MUNICIPALIDAD DISTRITAL DE CIUDAD NUEVA
"Año de la Unidad, la Paz y el Desarrollo"

Resolución de Alcaldía

N° 047-2023-A/MDCN-T

1. CAUSALES DE LA REDUCCION DE OBRA Nº01:

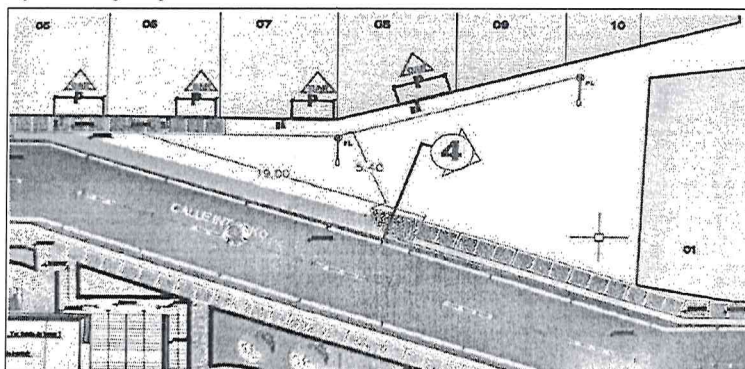
-01.02.01.03 VEREDAS

De acuerdo a las referencias se tiene la consulta por acceso a viviendas del 0+025 al 0+065, del cual la Sub Gerente de Desarrollo Urbano-Rural y Gestión de Riesgo de Desastres indica en su Informe Nº350-2022-SGDURGRD-GIDU/GM-MDCN-T, los siguiente:

"Ante la discrepancia de los accesos a viviendas de la Mz. A lotes 05, 06, 07, 08 y 09 de la Mz. A y lote 01 de la Mz. B, se debe tener en cuenta a finalidad del proyecto: Transitabilidad peatonal y vehicular, por lo que resulta necesario evaluar los mecanismos de diseño que coadyuven a cumplir dicha finalidad, (...)

La continuidad del desarrollo del proyecto, dándole la accesibilidad a los lotes comprendidos en el presente informe teniendo en cuenta, el RNE, norma A-10 Capítulo III Art. 7.1 y 7.3 mencionada anteriormente por la Residencia de Obra.

De acuerdo a lo indicado, resulta necesario dar un acceso a las viviendas en cuestión, por lo que la residencia propone en la carta Nº032-CONTRATO Nº029-MDCN-T/SERVITRAN-GG:

"a. Habilitar acceso a viviendas lotes 05, 06, 07, 08, 09 de la Mz.A y Lote 01 de la Mz B, con la reducción de 19 ml de vereda para brindar un acceso de 5.4 mts de ancho, que cumpliría con lo normado en el reglamento nacional de edificaciones, Norma técnica A.10, Norma técnica GH20 Componentes de Diseño Urbano".

Como lo menciona el residente y con reducción indicada, se genera un acceso a los lotes afectado de 5,40 m la cual cumple con la normativa indicada por le proyectista, eso se refleja en la imagen siguiente.
